Modulo per la presentazione delle osservazioni per i piani/programmi/progetti sottoposti a procedimenti di valutazione ambientale di competenza statale

ID: Codice procedura (ID_VIP/ID_MATTM): 12691

“Progetto di un impianto eolico denominato "Pitigliano" ubicato nei comuni di Pitigliano (GR) e Sorano (GR) costituito da 20 (venti) aerogeneratori di potenza nominale 7,0 MW per un totale di 140,0 MW con relative opere connesse ed infrastrutture indispensabili”

TESTO DELLE OSSERVAZIONI

IMMAGINE n 5. Mappa eolici elaborata dall'Associazione Amici della Terra. La mappa evidenzia il cumulo degli impianti tra Lazio e Toscana.

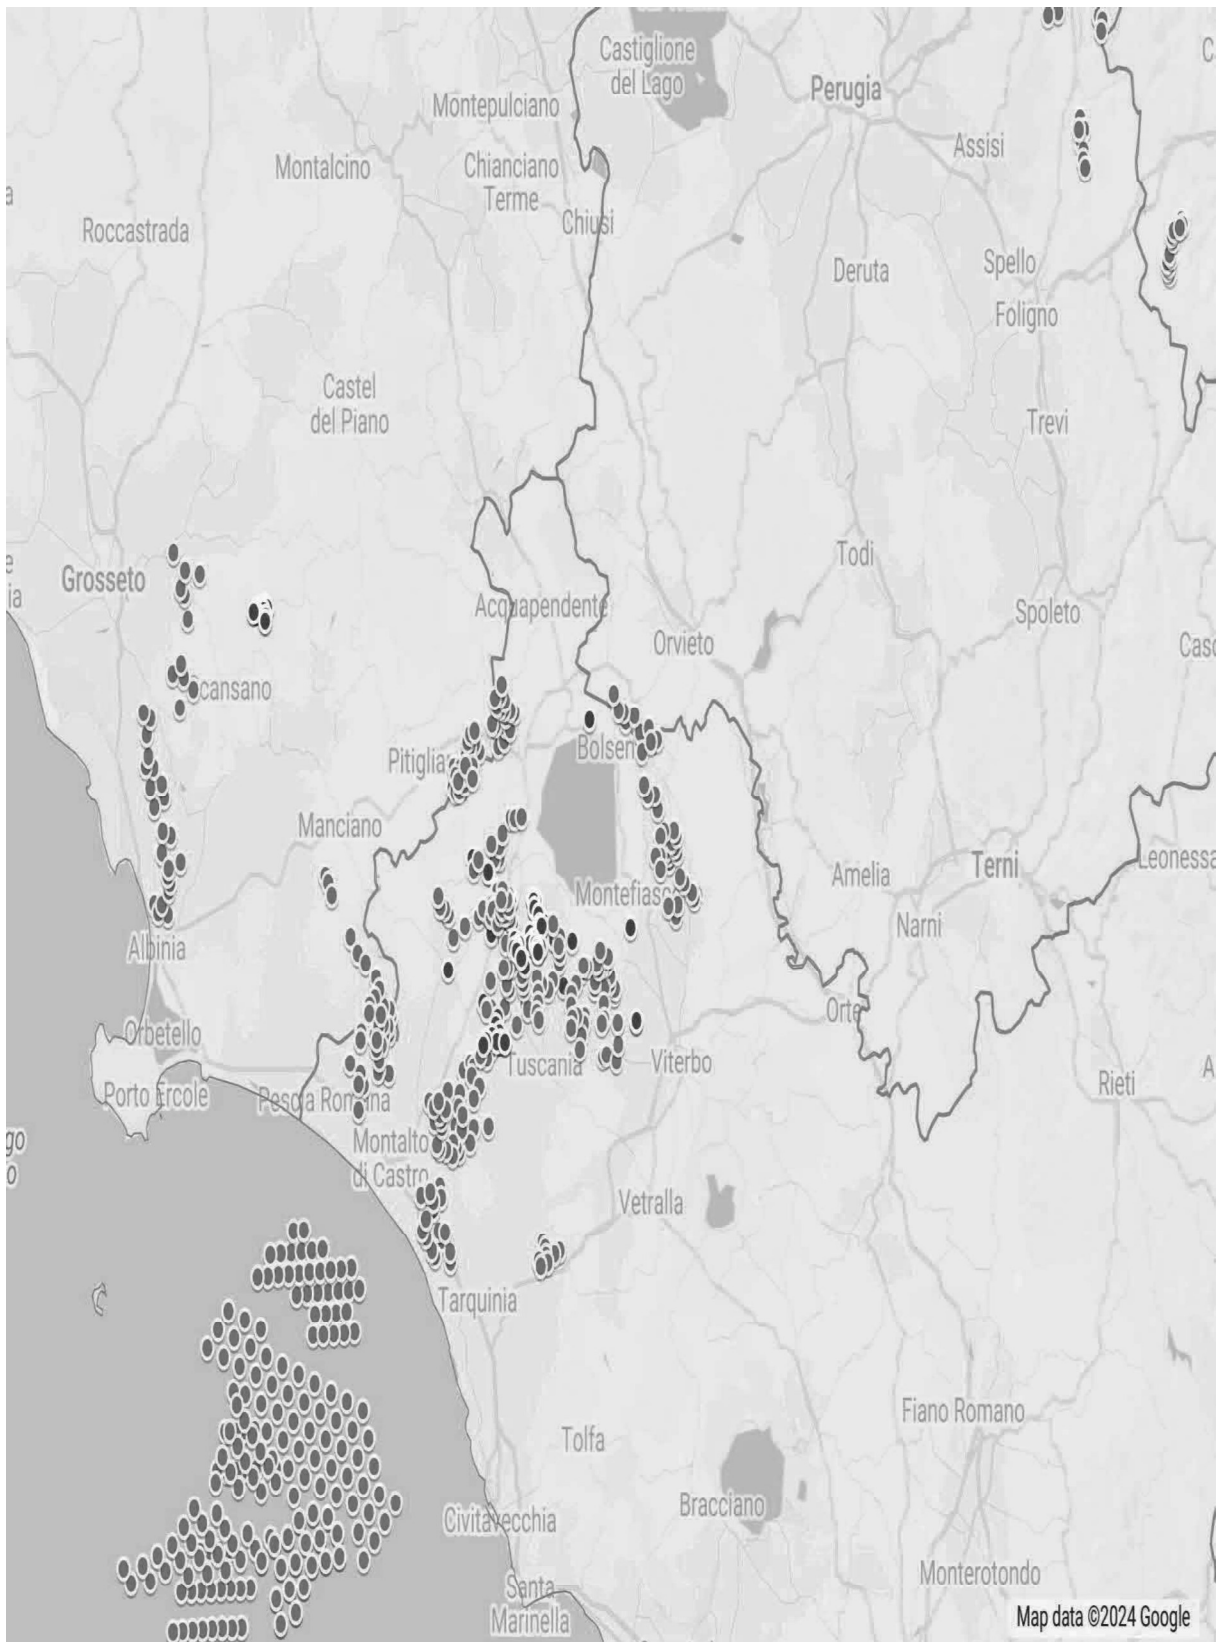
Riguardo al cumulo degli impianti FER, le mappe prodotte dalla proponente riguardano, come già evidenziato, soltanto una parte molto piccola degli impianti FER dell'area intermedia e vasta e in particolare di quelli eolici che contribuiscono a creare un notevole cumulo e la saturazione del territorio tosco laziale. Riguardo al cumulo dei soli impianti eolici si riporta la mappa dell'intervisibilità degli impianti eolici elaborata dall'Associazione nazionale “Amici della Terra”.

IMMAGINE n. 7 Mappa della intervisibilità degli impianti eolici elaborata dall'Associazione nazionale Amici della Terra. La mappa non è aggiornata comunque rende molo bene dell'enorme impatto visivo creato dal cumulo degli impianti.

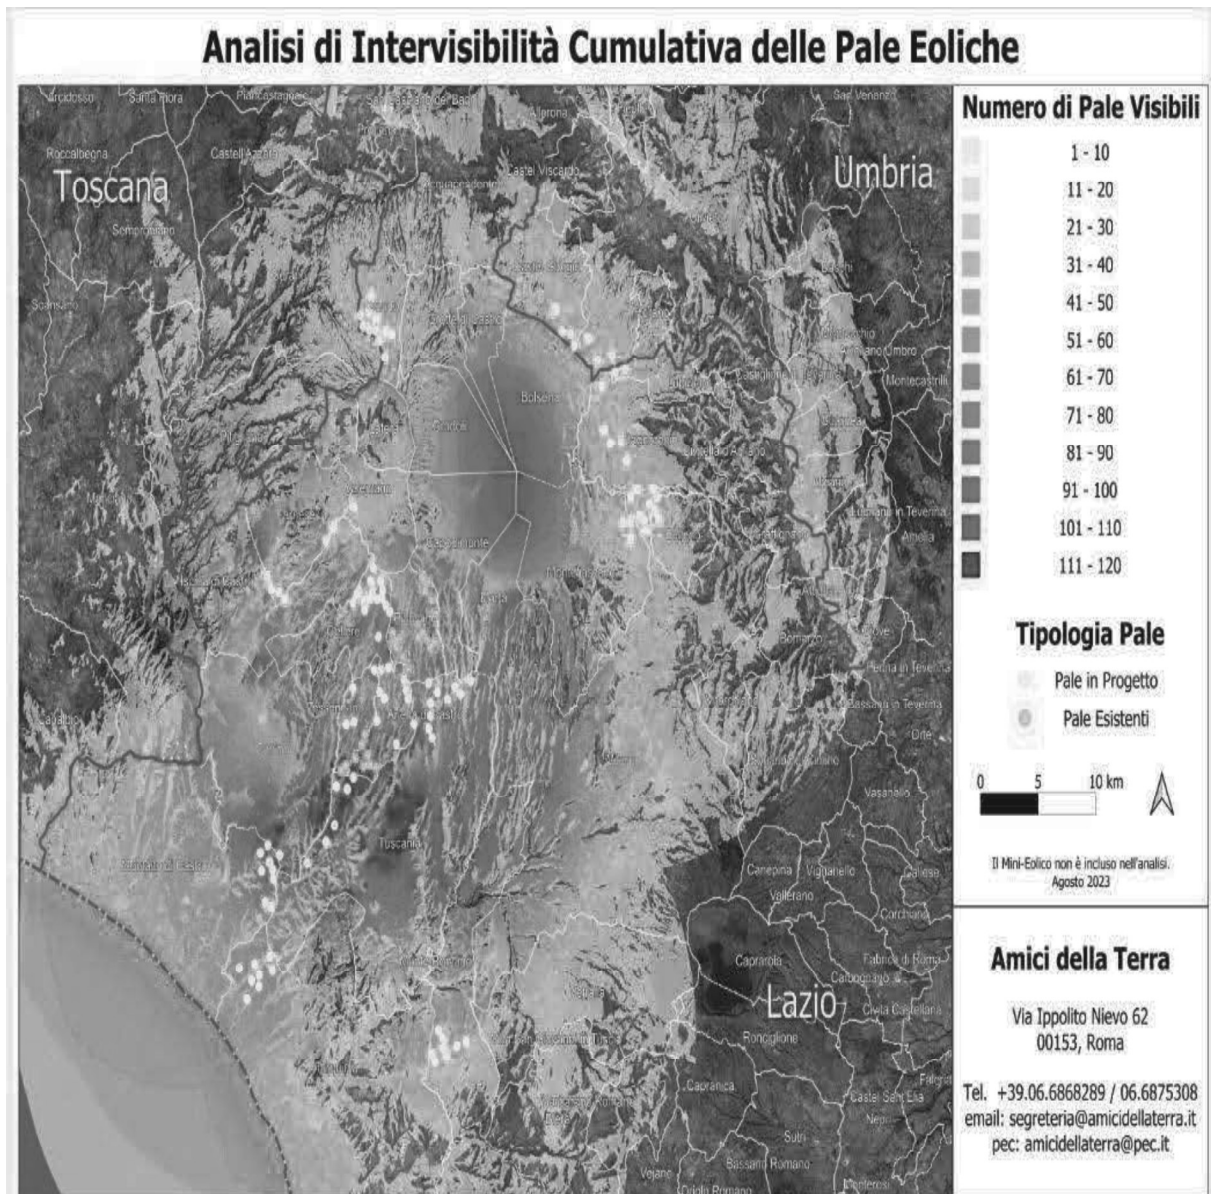
Se agli impianti eolici rappresentati qui sopra che non comprendono sia l'impianto eolico Pitigliano e le altre 14 pale del progetto eolico in verifica amministrativa sempre nel territorio di Pitigliano si aggiungono i migliaia di ettari (7000 fin'ora) di territorio occupato dagli impianti fotovoltaici e agrivoltaici e dalle altre tipologie appare chiaro il numero spropositato degli impianti FER nella bassa toscana e nella Tuscia.
